FAQ-Nummer: 15-013

Brandschutzvorschriften VKF, Ausgabe 2015

Brandschutzrichtlinie 15-15 / Brandschutzabstände

Thema: Feuerwiderstandsanforderungen bei partiellem Löschanlagenkonzept

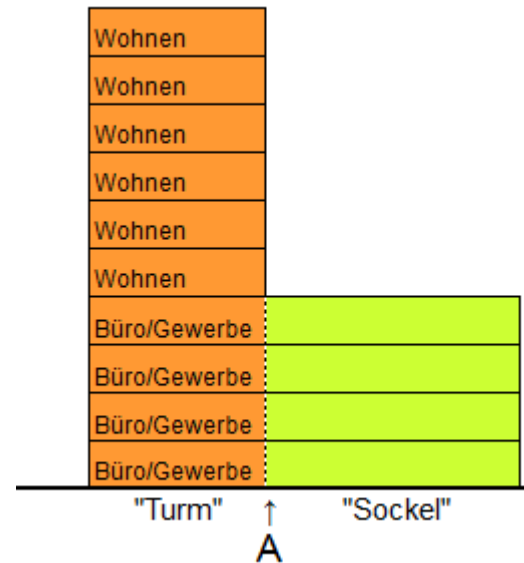
Legen wir die BSV 2015 korrekt aus, wenn wir folgende Aussagen machen:

- 1 Sofern zwischen den Bereichen „Turm“ und „Sockel“ (im Bereich der mit A gekennzeichneten, gestrichelten Linie) das Tragwerk statisch entkoppelt und in der Horizontalen die Brandabschnittsbildung mit den Anforderungen „Turm“ gewährleistet sind, können die Feuerwiderstände gemäss den jeweiligen Gebäudehöhenkategorien (BSR 15-15, Ziffer 3.7.1, Tabellen 1 bis 3) angewendet werden.
- 2 Sofern zwischen den Bereichen „Turm“ und „Sockel“ das Tragwerk statisch nicht entkoppelt und / oder in der Horizontalen die Brandabschnittsbildung nicht gewährleistet ist, müssen im gesamten Gebäude die Feuerwiderstandsanforderungen gemäss der Gebäudehöhenkategorie „Turm“ (BSR 15-15, Ziffer 3.7.1, Tabellen 1 bis 3) angewendet werden.

Ja. Die Auslegung der BSV 2015 bei Gebäuden mit Bereichen unterschiedlicher Gebäudehöhenkategorie ist in beiden Fällen korrekt.

Alternativ kann durch einen Nachweis seitens Baugenieur die Standsicherheit erbracht werden. Dabei sind die Vorgaben gemäss BRL 27-15 „Nachweisverfahren im Brandschutz“ zu beachten (siehe auch FAQ 15-005).
